Informations supplémentaires sur les références 732885 et 732886 Peugeot/Citroën

Technical drawing of 732886

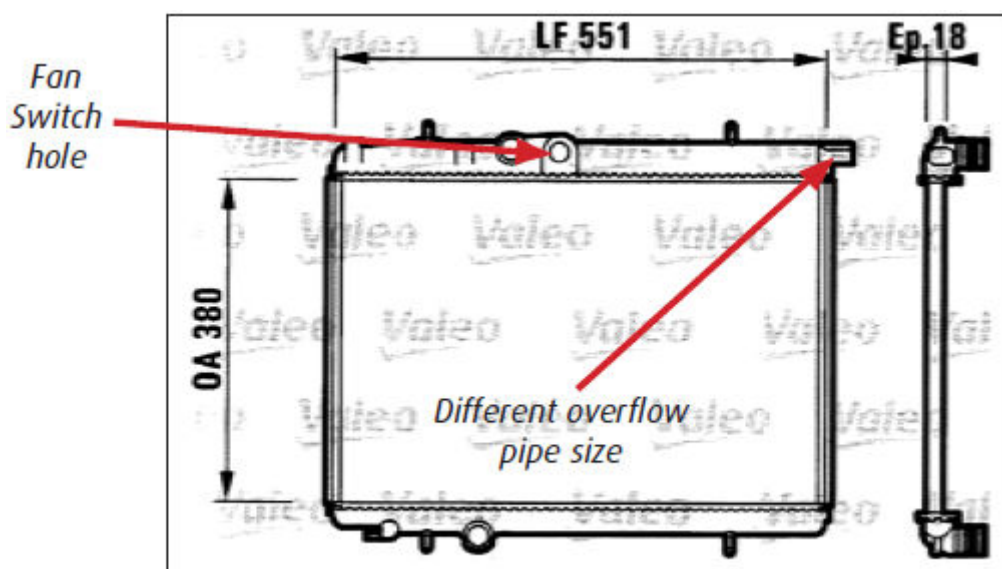
Il y a un certain nombre de différences entre ces radiateurs et le radiateur retiré du véhicule. Ces différences peuvent être les suivantes :

- Il y a un orifice pour le contacteur de ventilateur sur le radiateur de remplacement et pas sur le radiateur d'origine.
- La sortie de trop-plein du réservoir d'expansion n'a pas la bonne taille pour pouvoir s'adapter au tuyau.

Contents of bag with 732885 and 732886

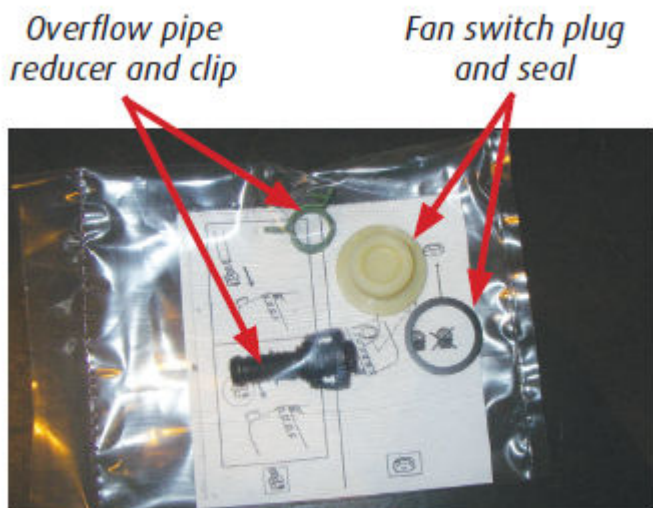
Dans ces deux kits, un sac supplémentaire de pièces est fourni pour permettre à l'utilisateur final de monter le nouveau radiateur. Une illustration de ce sac figure ci-dessous.

Un bouchon d'obturation de 22 mm pour le contacteur de ventilateur, qui peut être vissé dans l'orifice du contacteur de ventilateur s'il n'y a pas de contacteur de ventilateur monté sur le véhicule. Un réducteur de tuyau de trop-plein qui se fixe sur le bout du tuyau pour pouvoir s'adapter au tuyau plus petit du véhicule sans modification supplémentaire.
